Supervisión a la Construcción de Pavimento Flexible en Vías del Municipio de Betulia, Antioquia: auditoría de seguridad vial a la etapa de construcción del proyecto

Informe final semestre de industria para optar al título de Ingeniero Civil

Universidad de Antioquia
Facultad de Ingeniería
Ingeniería Civil
Medellín, Antioquia, Colombia
2023

Hallazgo IE-01: legibilidad-alineamiento de la calzada

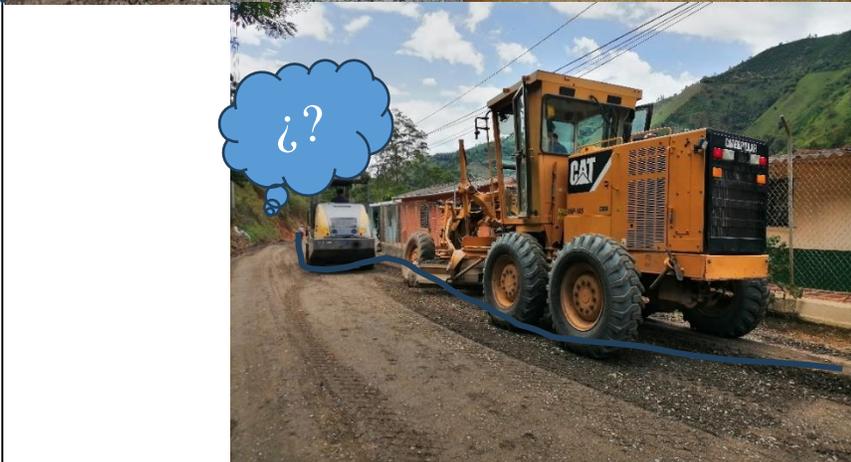
ANÁLISIS			
Descripción del hallazgo:	Se presentan situaciones como como cierre total de la calzada o de alguno de sus carriles, no instalación de dispositivos para indicar angostamientos en tramos rectos y curvos debido a la presencia de maquinaria pesada, material acopiado o personal de la obra sobre la vía, variaciones en el perfil transversal debido a excavaciones realizadas, considerando además que algunos actores viales transitan a alta velocidad. Entre los dispositivos mencionados, no se tuvieron presentes mínimamente barricadas de listones, maletines o delineadores de curva horizontal color naranja.		
Nivel de Deficiencia (ND):	Muy Alto (MA):		Alto (A): X
Nivel de Exposición (NE):	Continua (EC)	Frecuente (EF)	X Ocasional (EO)
			Medio (M): Esporádica (EE)

Si bien durante las actividades llevadas a cabo se omitieron los aspectos ya descritos, de lo cual además se obtiene un riesgo considerado como alto el cual es importante que se reduzca, también se debe aclarar que aún hay actividades a ejecutar en las cuales el tratamiento del riesgo se debe implementar. Como la idea es que el alineamiento de la calzada esté claramente definido y según las recomendaciones o directrices indicadas en (Ministerio de Transporte et al., 2015), lo primordial en este caso es apoyarse en los dispositivos dispuestos en el PMT como las barricadas de listones, de modo tal que las áreas de trabajo y los angostamientos presentados en la vía por actividades como la instalación de bordillos prefabricados, la construcción de cunetas en concreto y disipadores para descoles en concreto de 21 Mpa, sean cercadas y delineadas correctamente. En el caso por ejemplo de los maletines, si bien estos no están dentro del PMT entregado, pueden ayudar no solo a canalizar el tránsito debido a variaciones en el perfil transversal como lo fueron las excavaciones para tuberías PVC, sino que además ayudan a indicar el alineamiento en tramos curvos como los ubicados en los tramos K0+895-K0+945 y K1+000-K1+050. En caso de que no se cuente con los maletines también se podrían instalar delineadores de curva horizontal temporales simples de color naranja, con el fin de guiar a los actores viales a través de las curvas que tengan un radio de curvatura menor a 500 m, teniendo presente también que la velocidad de diseño de la curva debe ser igual o menor a la velocidad máxima permitida en la zona de trabajo.

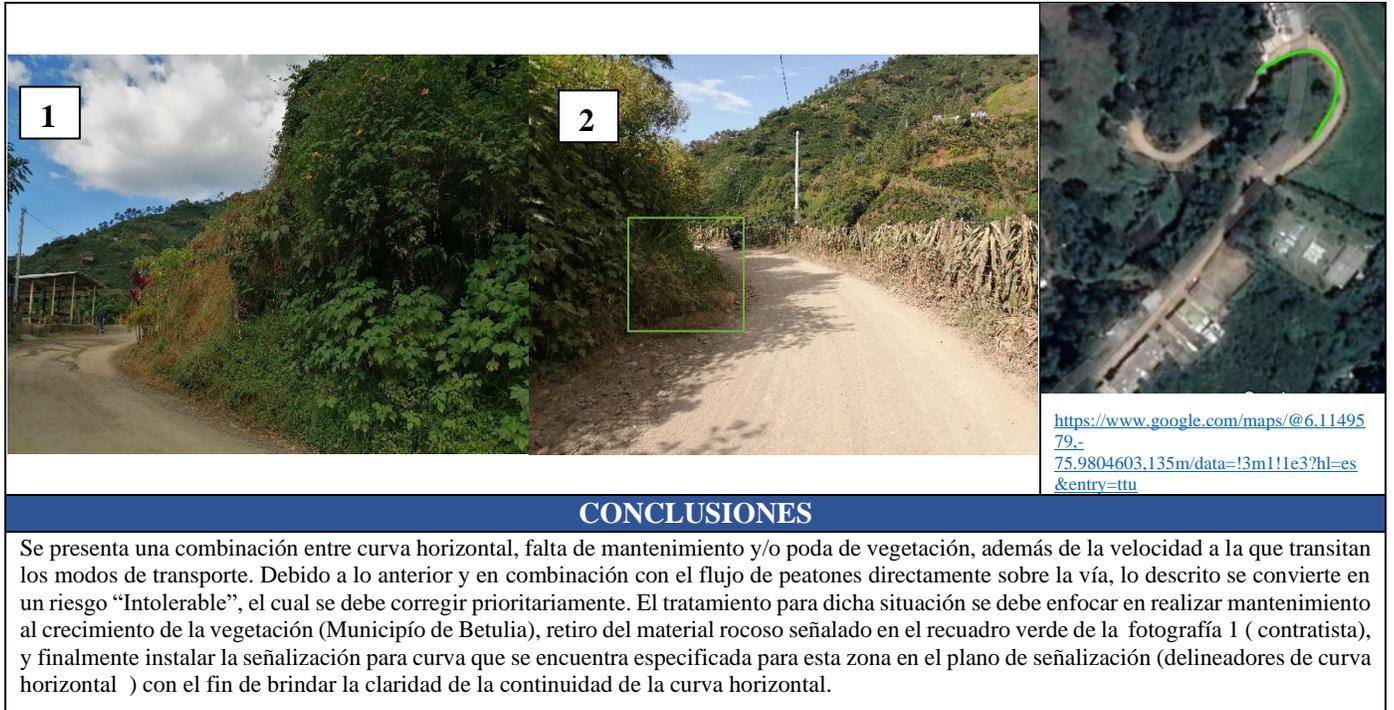
Nivel de Deficiencia (ND):		Muy Alto (MA):	Alto (A): X	Medio (M):	
Nivel de Exposición (NE):	Continua (EC)	Frecuente (EF)	X Ocasional (EO)	Esporádica (EE)	
Nivel de Probabilidad (NP):	Probable (P)	Ocasional (O)	X Remoto (R)	Improbable (I)	
Nivel de Consecuencias (NC):	Crítico (C)	Alto (A)	X Moderado (M)	Leve (L)	
Consecuencias del incidente:	Falta de mantenimiento y/o poda a la vegetación en constante crecimiento ubicada sobre la curva del tramo K0+860-K0+945, lo cual puede ocasionar colisiones a alta velocidad entre modos de transporte, o para el caso de peatones podrían ser golpeados. Lo anterior porque debido a la vegetación es imposible obtener una adecuada visibilidad de conductores a peatones y viceversa. El mantenimiento de dicha vegetación no hace parte del objeto contractual de la obra. Por otra parte, tal y como se observa en la ilustración 1 del registro fotográfico la presencia de suelo rocoso que sobresale en el tramo K0+870-K0+880, puede suponer la colisión de vehículos sobre esta en horario nocturno, además de la reducción o capacidad de la misma vía al ser un tramo que se reduce debido a la presencia de dicho material rocoso.

NIVEL DEL RIESGO		NIVEL DE PROBABILIDAD			
		Improbable (I)	Remoto (R)	Ocasional (O)	Probable (P)
NIVEL DE CONSECUENCIAS (NC)	Crítico (C)	II	I	I	I
	Alto (A)	III	II	I	I
	Moderado (M)	IV	III	II	I
	Leve (L)	IV	IV	III	II
EVALUACIÓN					
I-Intolerable: Corrección urgente- Es prioritaria la reducción del riesgo.		X II-Alto: Corrección. Es importante la reducción del riesgo.			
III-Medio: Realización de acciones correctivas basado en un análisis del costo vs el impacto.		IV-Bajo: Posibilidad de corrección solo cuando un análisis detallado lo justifique. Complementación con medidas de control.			
EVIDENCIAS					
FOTOGRAFIA				PLANO/ORTOFOTO

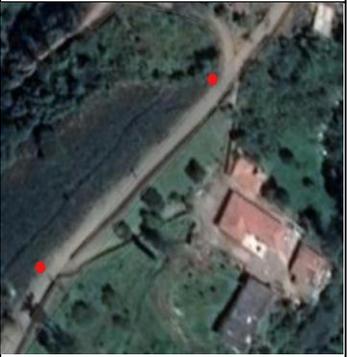
Nivel de Deficiencia (ND):		Muy Alto (MA):	Alto (A): X	Medio (M):	
Nivel de Exposición (NE):	Continua (EC)	X Frecuente (EF)	Ocasional (EO)	Esporádica (EE)	
Nivel de Probabilidad (NP):	Probable (P)	X Ocasional (O)	Remoto (R)	Improbable (I)	
Nivel de Consecuencias (NC):	Crítico (C)	Alto (A)	Moderado (M)	X Leve (L)	
Consecuencias del incidente:	En caso de no rellenar y compactar los taludes que están profundos esto podría suponer caída de material sobre la vía y peor aún sobre algún actor vial, todo esto en combinación con las épocas invernales que se presenten. Para el caso de lo sucedido con el material rocoso sobre la vía y de la vegetación que rodea las abscisas mencionadas, se podrían presentar posibles colisiones entre modos de transporte y contra peatones al ser un objeto fijo (material rocoso)				
NIVEL DEL RIESGO		NIVEL DE PROBABILIDAD			
		Improbable (I)	Remoto (R)	Ocasional (O)	Probable (P)

EVIDENCIAS	
FOTOGRAFIA	PLANO/ORTOFOTO
	 <p>https://www.google.com/maps/@6.1118418,-75.9819578,198m/data=!3m1!1e3?hl=es&entry=ttu</p>
CONCLUSIONES	
<p>Luego de haber finalizado la construcción de las pocetas para las obras transversales (K0+460; K0+560) con el fin de controlar el componente hidrológico de la vía de forma más adecuada (protección tubería 36"), quedaron sin tratamiento los taludes y/o cortes presentados en las fotografías. Debido al posible desprendimiento de material sobre la vía en combinación con las lluvias que se presentan en la zona y al constante flujo vehicular y más dentro de poco que se avecina la cosecha de café, dicho riesgo se convierte en "Intolerable". En este caso queda como experiencia tener presente a la hora de excavar que repercusiones podría tener el dejar expuesto un corte o talud como los mostrados, sin embargo, y como es competencia del contratista este debe rellenar y compactar con material la parte trasera del muro en ambas pocetas, esto con la idea de dar más estabilidad al suelo. Lo descrito es con el fin de disminuir el riesgo de desprendimiento de material sobre la vía, y así no tener incidentes donde se vean involucrados actores viales en caso de que estén transitando por la vía en dicho momento, además de que el tránsito de la zona no se vea interrumpido por tener que lidiar con algún tipo de obstáculo como resultado de dichos desprendimientos.</p>

Hallazgo IP-04: visibilidad y distancia de visibilidad

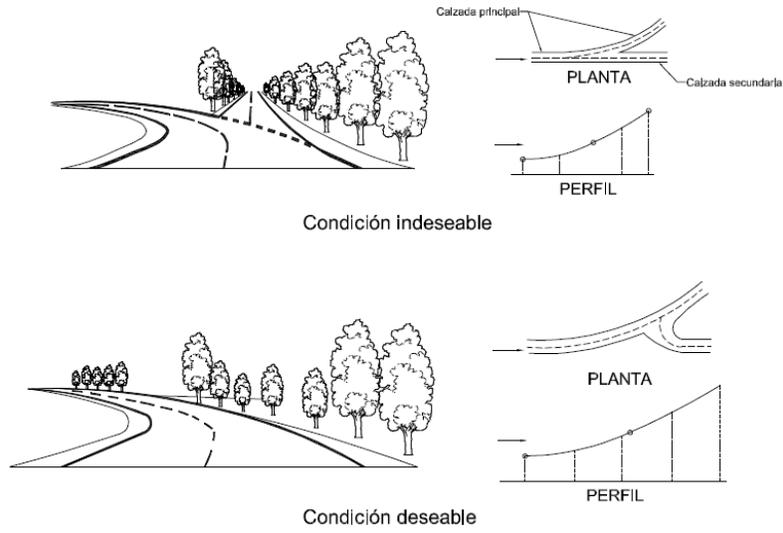
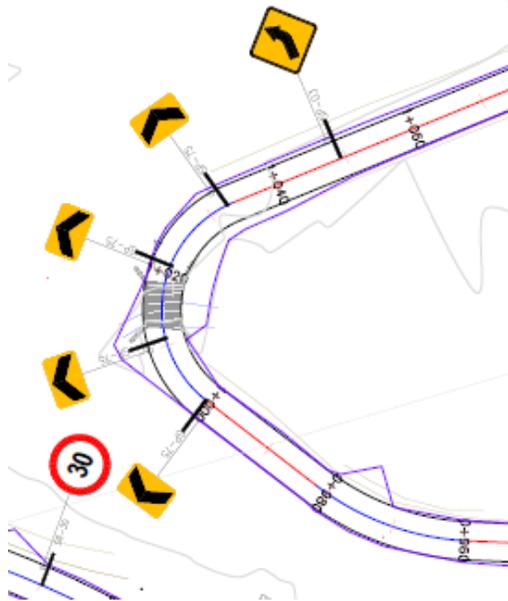
Características generales:	Bifurcaciones presentadas en las abscisas K0+000 y K0+600, adecuada señalización permanente en el puente del tramo K1+010-K1+010.	
Autor:	Juan Camilo Vivares Gómez	
Observaciones:	Las bifurcaciones no entran en el objeto contractual del proyecto, pero si la señalización del puente ubicado en el tramo K1+010-K1+010.	
ANÁLISIS		
Descripción del hallazgo:	En la abscisa K0+600 se presenta una bifurcación la cual puede generar confusión a los conductores al no mostrar la prioridad de la vía principal, la cual en este caso es la que se va a pavimentar. Para el caso del puente el ancho de este no coincide con el de la vía con la cual conecta, es decir, la que se va a pavimentar, por ende, es posible que la señalización pueda o deba ser modificada al no generarse una transición adecuada entre las dos estructuras.	
Consecuencias del incidente:	<ul style="list-style-type: none"> -colisiones a baja, media o alta velocidad entre modos de transporte debido a ingresos inesperados desde la vía de menor importancia que no se va a pavimentar a la vía principal. -peatones que ingresen desde la vía de menor importancia la cual presenta bajas velocidades a la vía principal la cual incrementara su velocidad de operación luego de ser pavimentada, podrán ser golpeados a medias o altas velocidades, sobre todo para el caso de niños, o sobre todo para las personas de la tercera edad y el personal que labora en el centro del adulto mayor ubicado en el costado izquierdo de la bifurcación presentada en el sentido del abscisado. -desvió de la calzada al no indicar la geometría de la vía, es decir, la presencia de una curva horizontal y más en este caso que la curva coincide con un puente, el cual no tiene el mismo ancho de calzada de la vía con la cual conecta y va a ser pavimentada.

EVIDENCIAS		
FOTOGRAFIA		PLANO/ORTOFOTO
K0+600	K1+010-K1+020	 <p>Bifurcación: 6.113111983116096, -75.98104057470055 Puente: 6.11511114966004, -75.98093951771113</p>

CONCLUSIONES		
<p>Al analizar los aspectos relacionados con los cuales se cuenta con información para poder dar recomendaciones o posibles tratamientos, se evidencia entonces que en el caso de la bifurcación presentada si bien esto no entra en el objeto contractual del proyecto si se puede solucionar con la instalación de la señal CEDA EL PASO. En caso de que se vayan a tener intervenciones a futuro que se relacionen con dicha bifurcación lo ideal es que tenga presente lo mostrado en la figura 6. Para el caso de la señalización del puente ubicado en el tramo K1+010-K1+020, si bien las señales de curva pronunciada a la izquierda al igual que los delineadores de curva horizontal cumplen con la norma para su futura instalación tal como se muestra en la figura 7. se recomienda estudiar además la posible instalación de la señal SP-36 PUENTE ANGOSTO, dado que el ancho del puente es inferior al ancho de corona de la vía con la cual conecta, dicho ancho en este caso es de 4,71 m contra 5,1 m que tiene la calzada a pavimentar.</p>
